Bayonne le 22 juillet 2014

Objet : Demande de modification des conditions d'exploitation d'une centrale d'enrobage à chaud et ajout d'une centrale d'enrobage à froid, présentée par la société Carrières et Travaux de Navarre, sur le site de Bustince-Iriberry

== RAPPORT DE L'INSPECTEUR DES INSTALLATIONS CLASSÉES ==

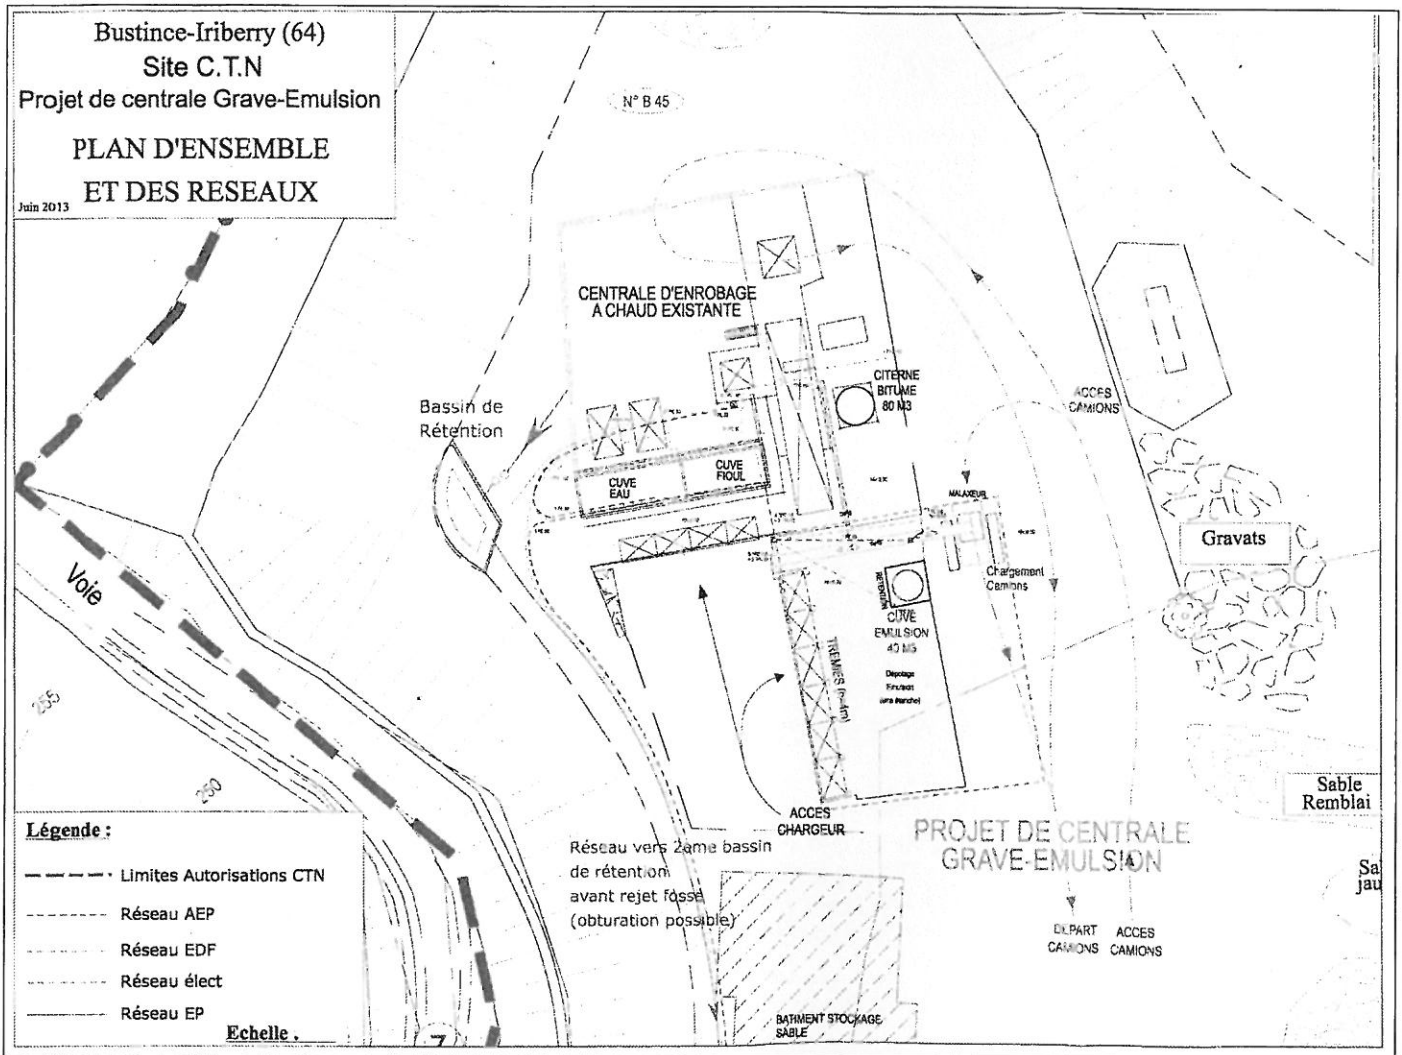
La centrale d'enrobage à chaud n'est pas déplacée, seule le réservoir de stockage de bitume ainsi que son système de chauffage est modifié, permettant de supprimer le fluide thermique. Toutefois l'installation d'un réservoir vertical à proximité de la cheminée d'évacuation des gaz de combustion issus du tambour sécheur malaxeur a conduit à revoir le calcul de la hauteur de la cheminée selon les prescriptions des articles 54 à 56 de l'arrêté ministériel du 2 février 1998 modifié. Celle-ci a dû être modifiée pour être portée à une hauteur minimale de 18,80 mètres.

Le remplacement du réservoir horizontal de bitume par un réservoir vertical, a nécessité d'augmenter la hauteur de la cheminée de la centrale d'enrobage à chaud de 5,80 m, pour respecter les prescriptions de l'article 56 de l'arrêté ministériel du 2 février 1998 modifié, relatif à la détermination de la hauteur d'une cheminée au voisinage d'obstacle susceptible de perturber la dispersion des gaz.
